Le 2 décembre 2022

Objet : **Demande d'accès du 7 novembre 2022**
N/D : 226602DAJ

En réponse à votre demande d'accès reçue à nos bureaux le 7 novembre dernier, vous trouverez ci-joint une copie des rapports d'intervention ainsi que des constats d'infraction relativement à l'entreprise Vertex Construction inc. pour la période des cinq (5) dernières années au 3 novembre 2022.

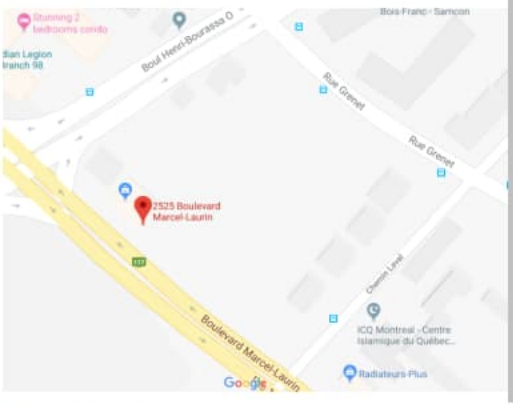
> Lors de la visite le 27 août 2018, le profil des parois a été relevé et présenté par les coupes A-A, B-B, C-C et D-D. La profondeur de l'excavation aux endroits montrés au croquis en annexe variait de ±2,0 m à ±2,60 m par rapport à la surface du terrain environnant.

J'indique à M. Pascal Babineau que dès le départ de l'attestation d'ingénieur, on indique que la profondeur de l'excavation varie de 2 à 2.6 mètres alors que j'observe une excavation variant environ de 6 à 8 mètres. Pendant que je poursuis ma lecture, M. Pascal Babineau me demande de prendre son téléphone afin que je puisse discuter avec M. D M. D m'indique son mécontentement de ma présence et de l'heure de mon arrivée sur le chantier. Il est également mécontent du fait que les documents doivent être disponibles au chantier. Je tente d'expliquer à M. D certains éléments de la Loi et certains éléments que j'observe dans l'attestation de solidité de l'ingénieur qui m'a été transmise. Je tente entre autres de lui indiquer la profondeur de l'excavation indiquée au haut du document ainsi que de l'invalidité de ce document. J'arrive difficilement à terminer une phrase.

Construction garde-corps

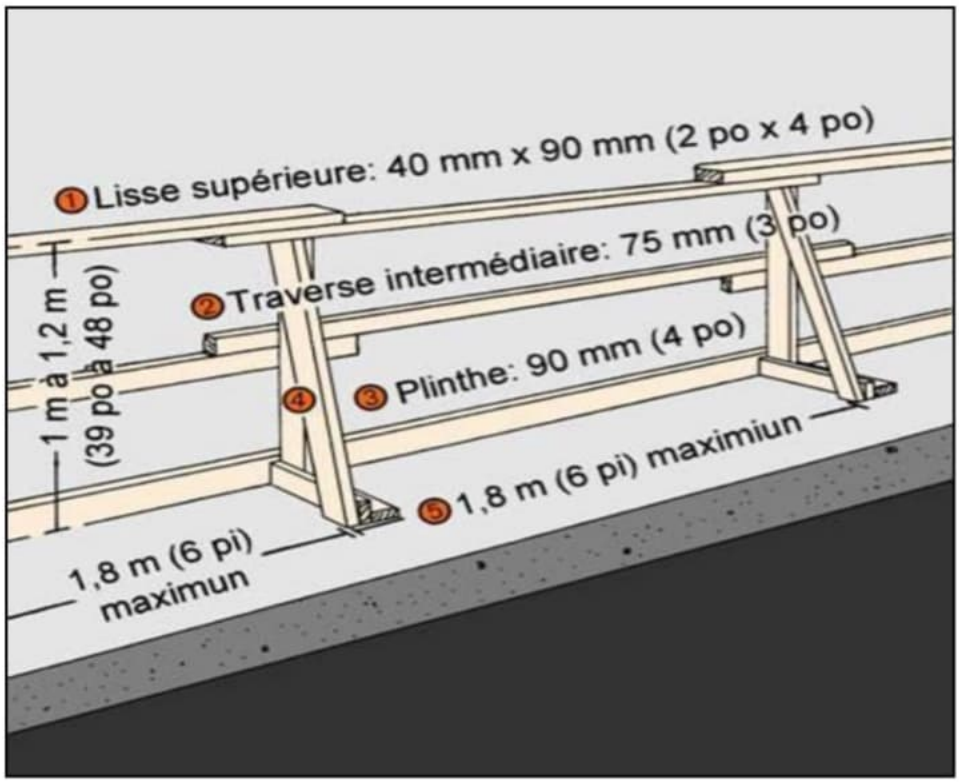
Je rappelle que selon l'article 3.8.3. du CSTC, un garde-corps doit avoir une hauteur qui varie entre 1 mètre et 1,2 mètre.

La lisse supérieure doit être d'une épaisseur minimale de 40 mm sur une largeur de 90 mm et elle est appuyée sur les montants de même dimension et les montants doivent être espacés d'au plus de 1,8 mètre. De plus, la largeur de 90 mm du montant doit être dans l'axe de la largeur de la lisse supérieure.
